ANLAGE 1

Stadt Köln

Straßenname/Massnahme: Sürther Straße - Vorplanung von Kreisell Sportanlage bis Friedhof | Gezeichnet/Datum: Graf

Blatt 1 von 2 | Massstab: 1: 500

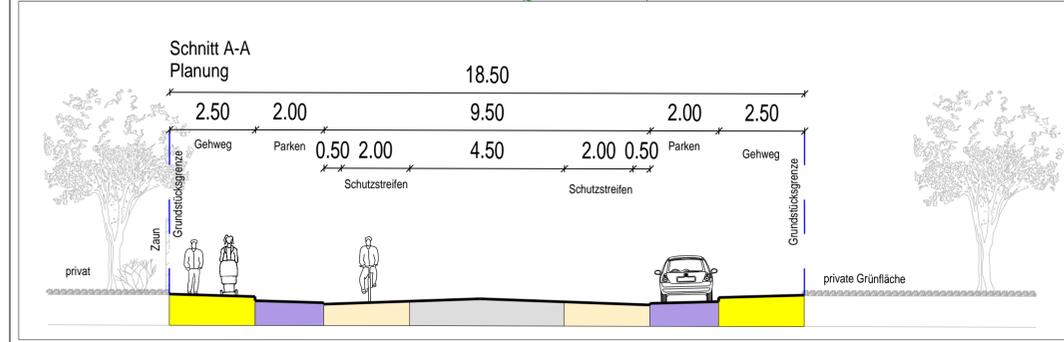
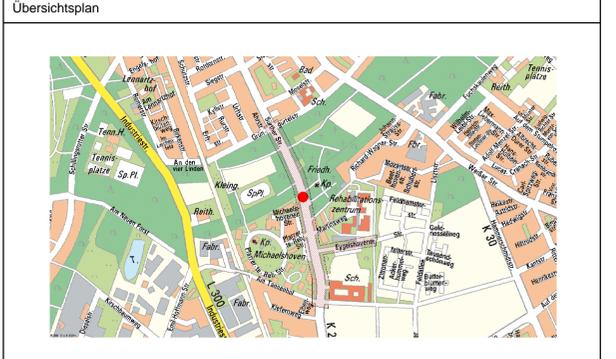
D					
C					
B					
A	Im südwestlichen Bereich Schutzstreifen auf 2,0 m verbreitert, Parken auf 2,0 m reduziert mit Berücksichtigung Sicherheitsabstand und Erweiterung der Allee		Zwiener	Stein	16.05.2019
Pos.	Änderungen	Bearb.	Gez.	Gepr.	Geneh.
Vermessungstechnische Grundlage im Höhensystem:			Koordinatensystem:		
<input checked="" type="checkbox"/> NHN			<input checked="" type="checkbox"/> Gauß-Krüger		
<input type="checkbox"/> NN			<input type="checkbox"/> UTM/ETSR85		
Sicherheitsaudit vom:			Sitzung/Gremium:		
Auditor/in:			Datum:
